PROVINCIA DI BOLOGNA COMUNE DI CALDERARA DI RENO INTEGRAZIONI VERIFICA DI ASSOGGETTABILITÀ

Incremento della capacità di recupero dell'impianto
da 45.000 tonnellate/anno, come attualmente
autorizzato, a 110.000 tonnellate/anno

CEA Ambiente S.r.l.

In data 19/10/2023 è stata trasmessa, da parte dell'Area Valutazione Impatto Ambientale e Autorizzazioni della Regione Emilia-Romagna, una ulteriore richiesta di integrazioni di cui si riporta di seguito l'estratto con i punti da trattare.

Tavola 01/01 rev. 01 del 02/02/2023

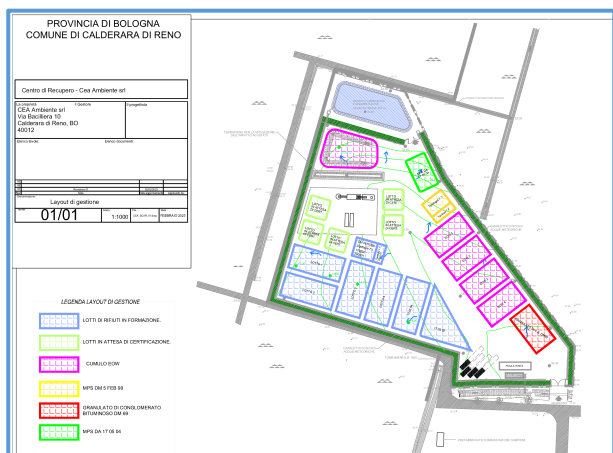
1. lo stato autorizzato prevede una capacità di stoccaggio complessiva di rifiuti e prodotti finiti pari a 11.500 mc, di cui 7.000 mc di rifiuti in ingresso all'impianto e 4.500 di prodotti finiti, con la condizione di un'altezza massima dei cumuli di 4 m; lo stato di progetto oggetto prevede, invece, una capacità di stoccaggio complessiva pari a 18.100 mc, di cui 8.300 mc di rifiuti in ingresso e 9.800 mc di prodotti finiti (di cui 2.500 mc in attesa di certificazione di conformità). Nella tavola progettuale non sono fornite informazioni in merito alle quote, alle superfici di appoggio, alle forme e alle altezze dei diversi cumuli, né dettagli relativi alla viabilità interna.

Infine, si evidenziano alcune incongruenze tra la descrizione dei cumuli del layout di progetto (pag. 59) e la tavola:

- o 1 cumulo da 1000 mc per lo stoccaggio dei rifiuti riconducibili alla tipologia 7.11 del DM 5/02/98 e s.m. (CER 170508) manca nella tavola;
- o 1 cumulo da 800 mc per lo stoccaggio del terreno recuperato manca nella tavola;
- o due aree di stoccaggio di MPS da rifiuti della tipologia 7.1 e 7.6 indicati nella tavola di progetto ma non elencati nella relazione.

La tavola di stato di fatto autorizzato presentata in sede di rinnovo tiene conto del D.M. 69/2018 e del D.M. 152/2022 prevedendo anche cumuli per i materiali lavorati in attesa di certificazione e cumuli differenziati sia per MPS - Materie Prime Seconde da D.M. 05/02/1998 ed EoW.

Tavola 01/02 rev. 02 del 02/11/2023

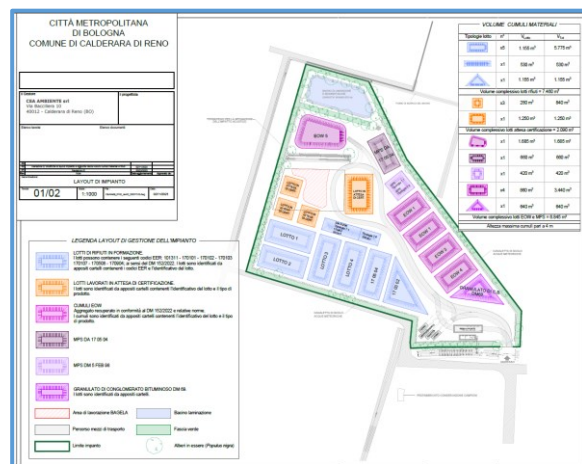
Ferma restando l'opportunità di evitare l'incremento delle quantità di stoccaggio istantaneo mantenendo lo stato di fatto autorizzato, si chiede di dimostrare la funzionalità dell'impianto all'interno del perimetro esistente, tenendo conto dei quantitativi di stoccaggio proposti, dell'incremento di produzione e dei flussi ipotizzati. Si chiede inoltre di fornire una planimetria quotata, a scala adeguata, e di ripresentare lo studio preliminare ambientale, aggiornando il quadro di riferimento progettuale e, conseguentemente, la stima degli impatti ambientali.

Differenze rispetto alla tavola 01/01 a fianco:

- Modifica a favore della viabilità di un cumulo da pianta rettangolare a pianta triangolare;
- Modifica di un cumulo per semplice allungamento e restringimento a favore viabilità;
- Accorpamento di due cumuli funzionale al circuito della viabilità interna e alle necessità di deposito in attesa della certificazione EoW come da D.M. 69/2018 e D.M. 152/2022;
- Rappresentazione aggiornata della fascia verde perimetrale meglio dettagliata nella Tavola 02/02.

LAYOUT IMPIANTO FASCIA VERDE PERIMETRALE E SESTO DI IMPIANTO ALBERI

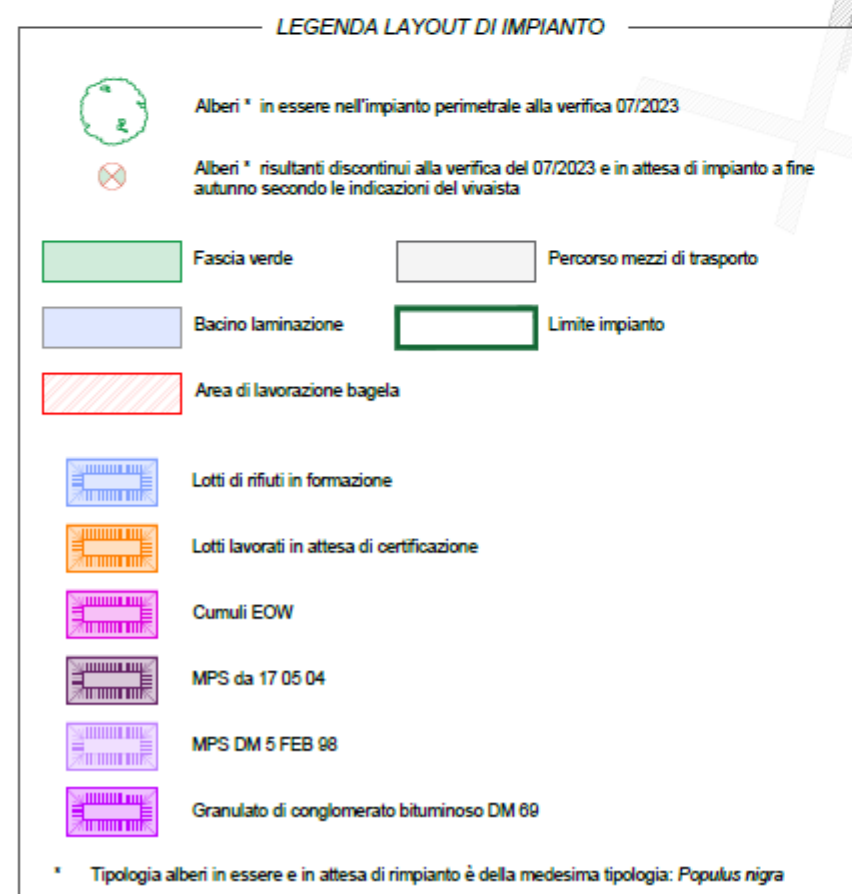
4. In riferimento alla delibera della Giunta Regione Emilia-Romagna n. 412/2017, si chiede di fornire le indagini olfattometriche effettuate dopo l'attivazione dei macchinari di riutilizzo dell'asfalto. Inoltre, in merito alla componente Vegetazione e fauna, si chiede di fornire la tavola aggiornata dello stato di fatto, con la rappresentazione della fascia verde di compensazione perimetrale, della tipologia di essenza e del sesto d'impianto.

La planimetria relativa alla fascia verde perimetrale ed al sesto d'impianto è riportata in allegato e inserita di seguito in stralcio. Si precisa che la tipologia di albero impiantato sul perimetro del sito di recupero è della specie "Populus Nigra".

Per quanto riguarda la fauna, va detto che la recinzione perimetrale in rete a maglia metallica h. 2,00 m. unitamente alla rete oscurante a maglia fitta, costituisce segregazione completa del sito, impedendo l'accesso agli animali di dimensioni apprezzabili.
